## 改善箇所説明図

### 基準不適合発生箇所

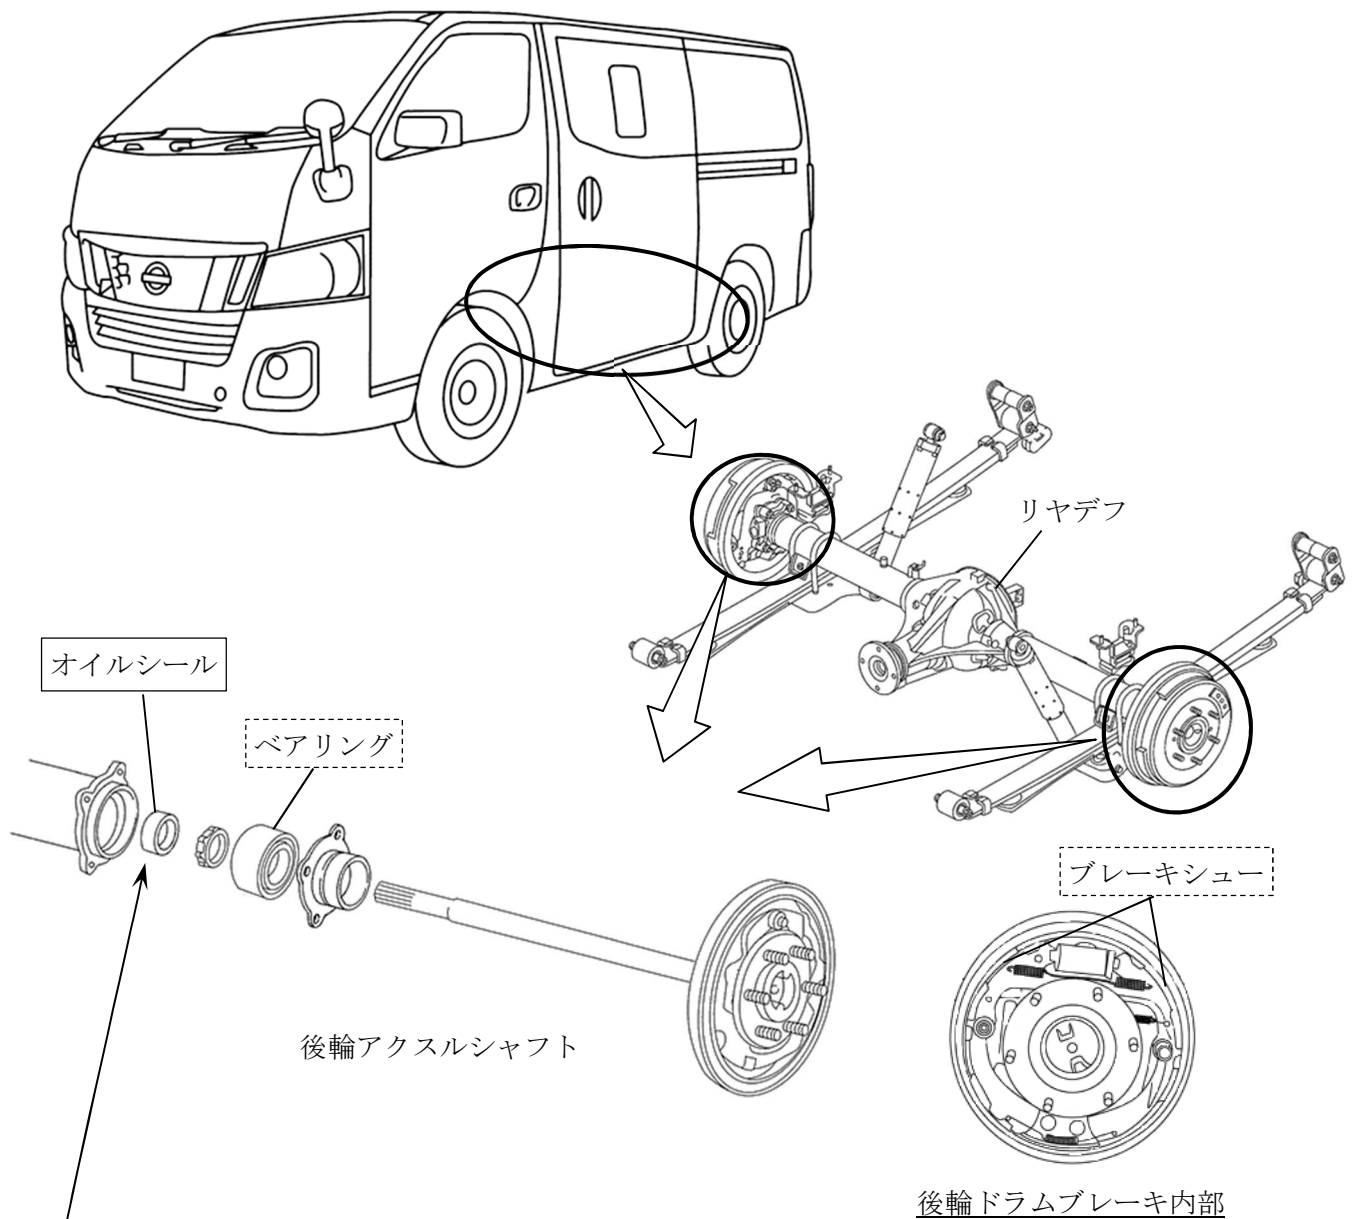
後輪アクスルにおいて、デフオイルを密封するオイルシールの形状が不適切なため、アクスルケースとオイルシールの密封性が低いものがある。そのため、アクスル内の圧力変化でデフオイルが漏れ、そのまま使用を続けると、後輪ドラムブレーキ内部に浸入し、ブレーキシューにデフオイルが付着すると、後輪の制動力が低下し、最悪の場合、坂路において駐車ブレーキが効かなくなるおそれがある。

全車両、当該オイルシールを対策品と交換する。  
また、ベアリング、および、ブレーキシューを点検し、デフオイルの付着が認められる場合は、ベアリング又はブレーキシューを新品と交換する。

識別：銀色のシールをモデルナンバープレートの右横に貼り付ける。
